【改善箇所説明図】

【基準不適合箇所】

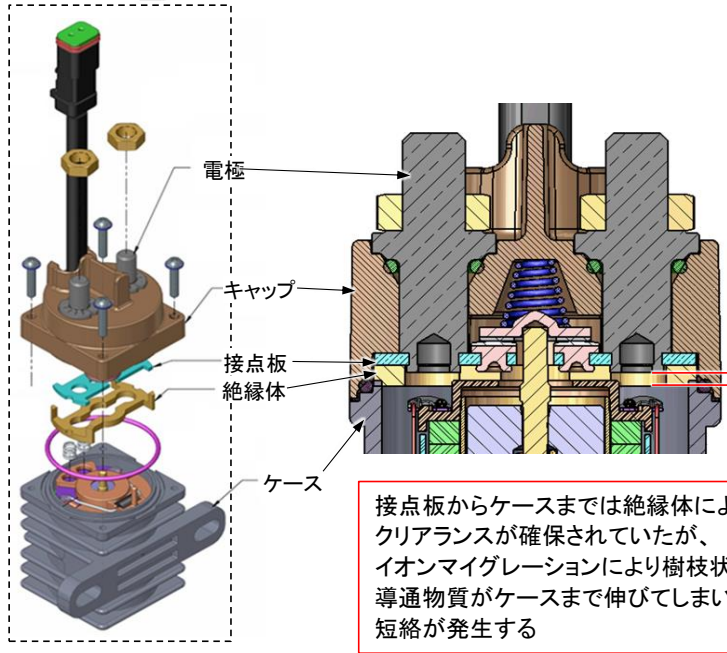
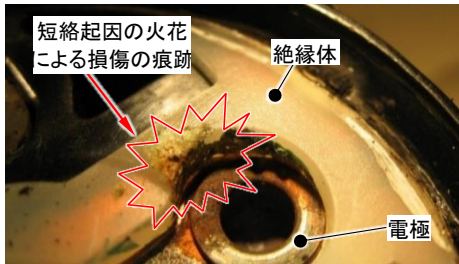
運転席右側にあるコンソール内部の電気配線に含まれるリレー。
 当該品はキーオン/オフ操作によりバッテリー電源を車両全体へ供給/遮断の切り替えを行う。
 すべての車両制御部品へ供給される電流は当該部品を経由する。
 当該部品が不具合を起こし、内部短絡もしくは短絡による損傷で断線を生じるとエンジンが停止する、
 もしくは短絡時の火花により、当該部品周辺に延焼するおそれがある。

運転席右側コンソール内に取付けられているリレーが火花を伴う短絡により損傷する

接点板からケースまでは絶縁体によりクリアランスが確保されていたが、イオンマイグレーションにより樹枝状の導通物質がケースまで伸びてしまい短絡が発生する

ショベルローダの電源リレーにおいて、キャップの材質が不適切なため、経時劣化により電極表面が変形するものがある。
 そのため、内部短絡が生じメイン電源が喪失して車両が停止する、もしくは火花により火災に至るおそれがある。

全車両、電源リレーを対策品に交換する。
